Beschluss**des Bundesrates**

Erste Verordnung zur Änderung der Fahrzeug-Zulassungsverordnung

Der Bundesrat hat in seiner 881. Sitzung am 18. März 2011 beschlossen, der Verordnung gemäß Artikel 80 Absatz 2 des Grundgesetzes nach Maßgabe folgender Änderungen zuzustimmen:

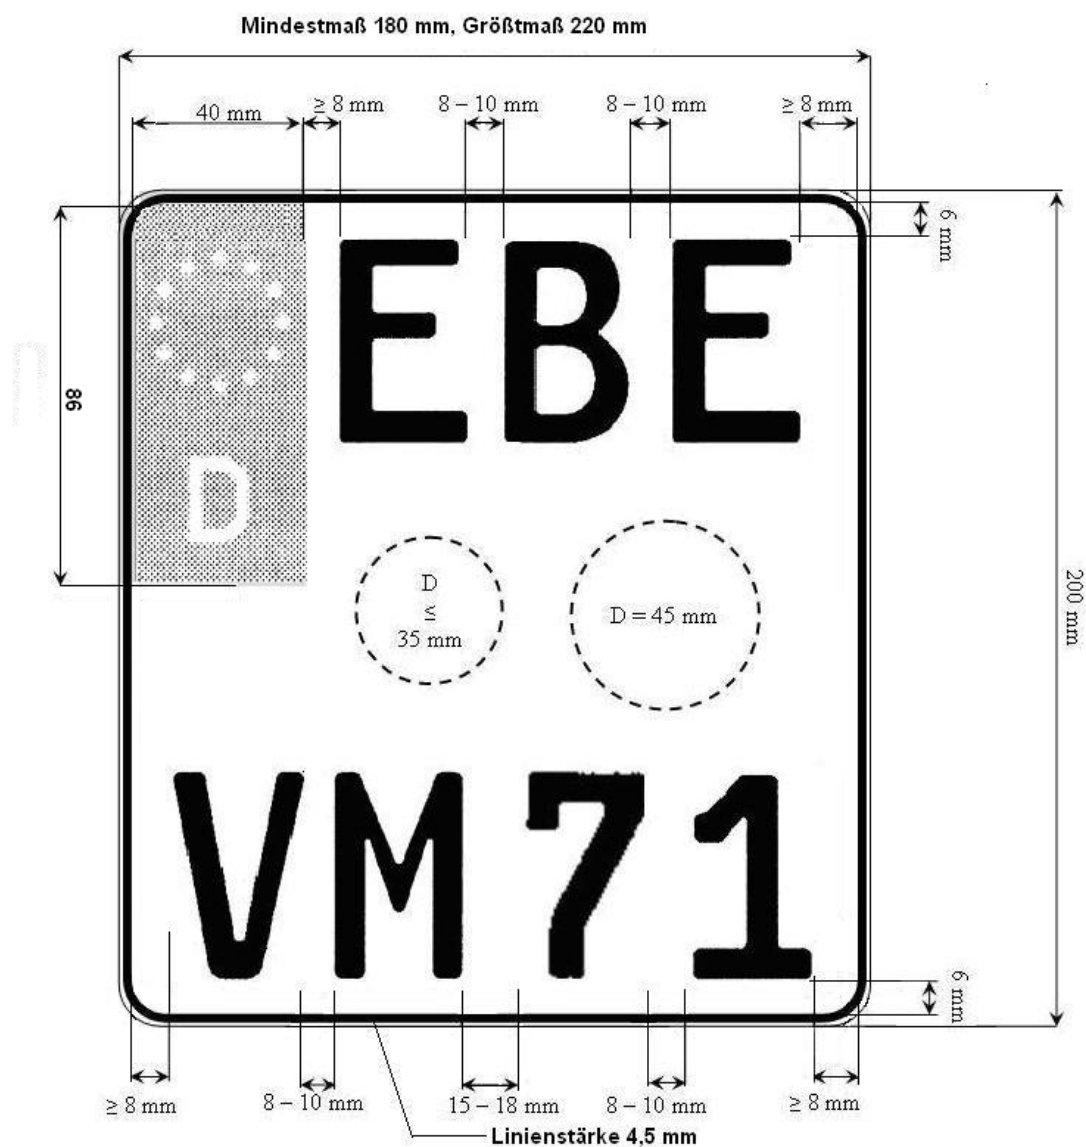
8. Zu Artikel 1 Nummer 3 Buchstabe a Doppelbuchstabe bb₁ - neu - (Anlage 4 Abschnitt 1 Nummer 3.2),
Doppelbuchstabe cc (Anlage 4 Abschnitt 1
Nummer 6 Satz 3 - neu -)

Artikel 1 Nummer 3 Buchstabe a ist wie folgt zu ändern:

- a) Nach Doppelbuchstabe bb ist folgender Doppelbuchstabe bb₁ einzufügen:

'bb₁) In Nummer 3.2 werden nach dem Wort "Kennzeichen" die Wörter
"und Kraftradkennzeichen" angefügt.'

- b) Doppelbuchstabe cc ist wie folgt zu fassen:

'cc) Nummer 6 wird wie folgt geändert:

aaa) Buchstabe a wird aufgehoben.

bbb) Dem Satz 2 wird folgender Satz angefügt:

"Auf dem Kraftradkennzeichen sind die Plaketten nach Satz 1
Buchstabe a in der Mitte links, auch unter dem Euro-Feld, und
nach Buchstabe b in der Mitte rechts anzubringen." '

Begründung:

Zu Buchstabe a:

Es ist erforderlich, das neue Kraftradkennzeichen, das von der Art zu den zweizeiligen Kennzeichen gehört, nach Form, Größe und Ausgestaltung zu definieren. Hierfür bietet sich das Euro-Feld des bisherigen zweizeiligen Kennzeichens an, das mit dem des neuen Kraftradkennzeichens identisch ist.

Zu Buchstabe b:

Durch die zwischenzeitlich eingetretene Nichtanwendung des § 47a der Straßenverkehrs-Zulassungs-Ordnung (StVZO) und die Überführung der Bestimmungen zur Abgasuntersuchung (AU) in die Hauptuntersuchung nach § 29 StVZO ist die AU-Plakette nicht mehr erforderlich. Regelungen zur AU-Plakette sind daher auch in der Fahrzeug-Zulassungsverordnung entbehrlich.

"2a. Kraftradkennzeichen

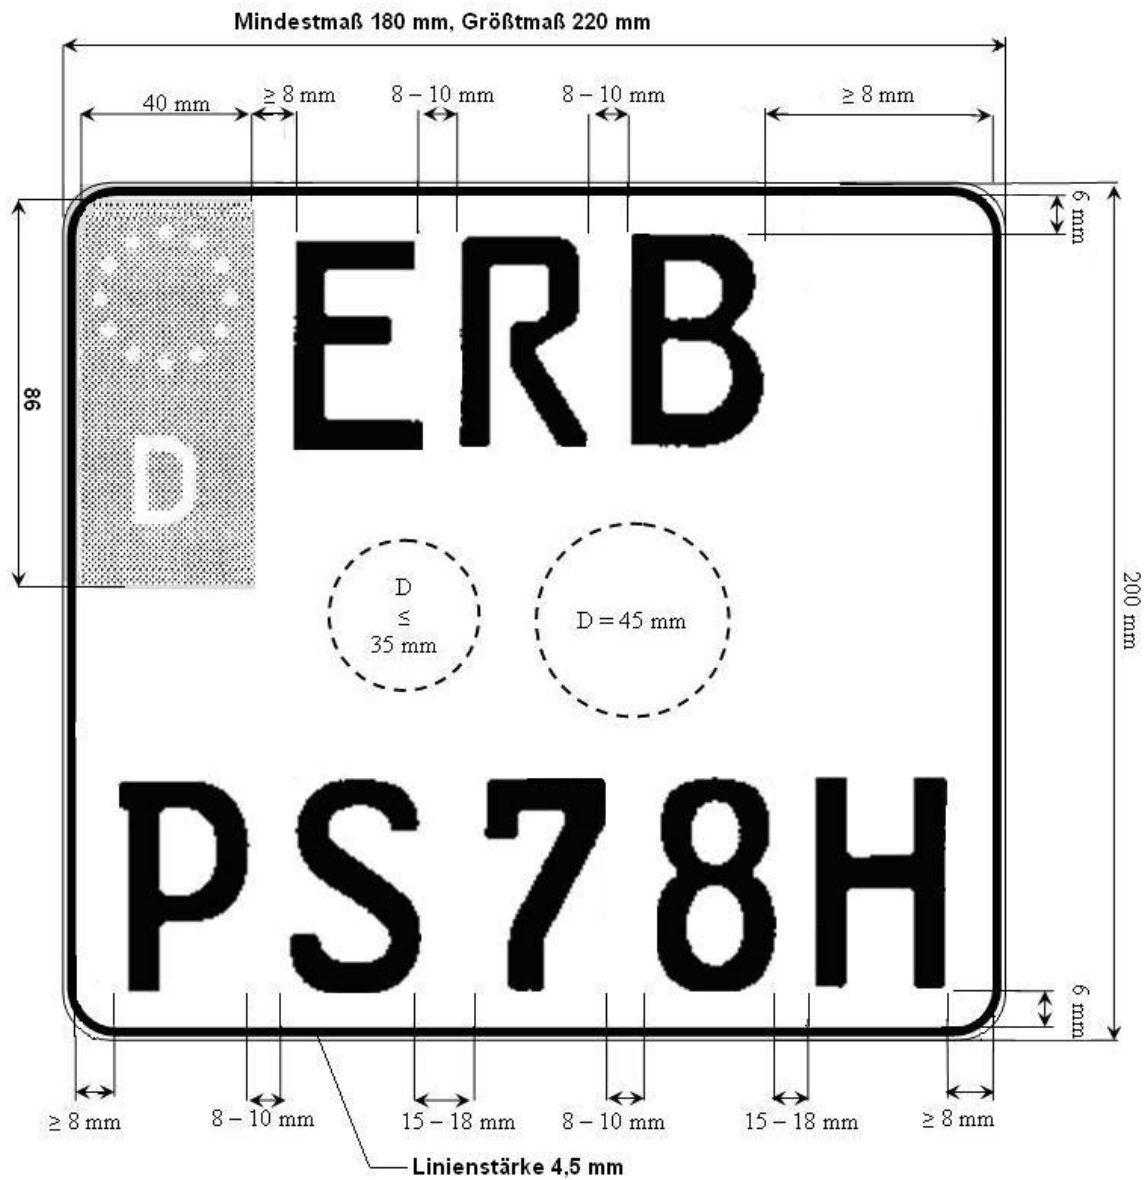
9. Zu Artikel 1 Nummer 3 Buchstabe b (Anlage 4 Abschnitt 2 Nummer 2a)
Buchstabe c (Anlage 4 Abschnitt 4 Nummer 2a)
Buchstabe d (Anlage 4 Abschnitt 5 Nummer 2a)

Artikel 1 Nummer 3 ist wie folgt zu ändern:

a) Buchstabe b ist wie folgt zu fassen:

'b) In Abschnitt 2 wird nach Nummer 2 folgende Nummer 2a eingefügt:

Begründung:

Die Änderung der Anordnung der Plaketten ermöglicht eine flexiblere Handhabung bei der Siegelung des Kraftradkennzeichens. Eine Festlegung auf drei Breitenformate ist nicht erforderlich. Es besteht kein Grund, mögliche Zwischengrößen zu versagen; auch heute schon sind bei den bisherigen Kennzeichen Platinengrößen in 10 mm-Schritten erhältlich. Des Weiteren wird

durch die Angabe von Mindest- und Größtmaß vermieden, dass Begehrlichkeiten nach extrem schmalen Kennzeichenausgestaltungen aufkommen. Würden feste Maße vorgegeben, ist anzunehmen, dass verschiedentlich auf ein bestimmtes Maß bestanden wird (in der Regel 180 mm in der Breite). Nicht in allen Fällen wird es der Zulassungsbehörde jedoch möglich sein, ein entsprechendes Kennzeichen (zwei- oder dreistellige Erkennungsnummer) zuzuteilen. Schließlich dienen die Änderungen der Ergänzung fehlender Maßangaben, wie etwa der Linienstärke des Randes, sowie der Herstellung eines korrekten Maßbezugs. Zudem werden Angleichungen an die in der FZV bereits vorhandenen Kennzeichenmuster vorgenommen.

"2a. Kraftradkennzeichen

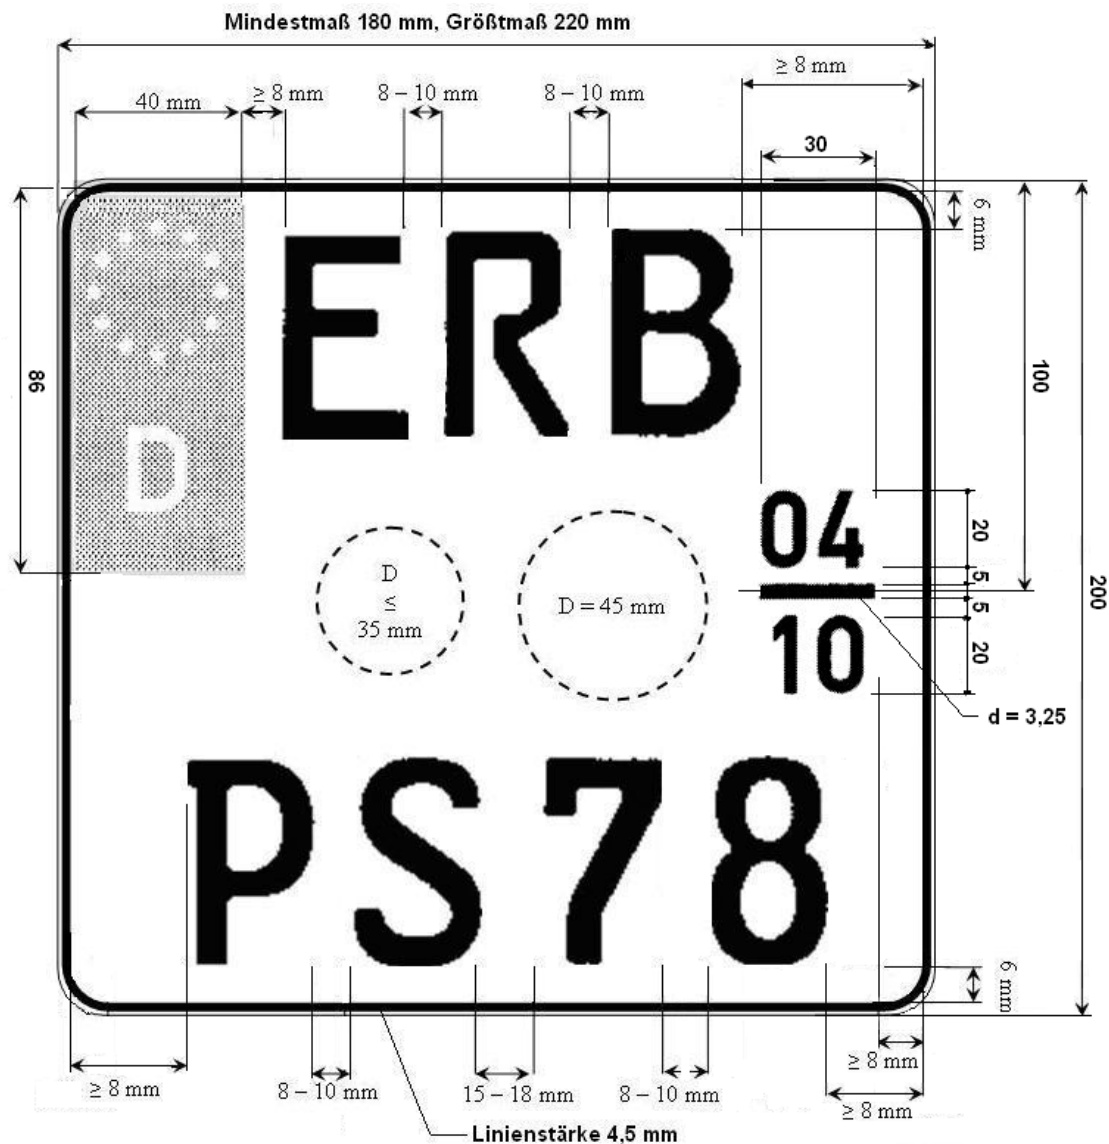
b) Buchstabe c ist wie folgt zu fassen:

'c) In Abschnitt 4 wird nach Nummer 2 folgende Nummer 2a eingefügt:
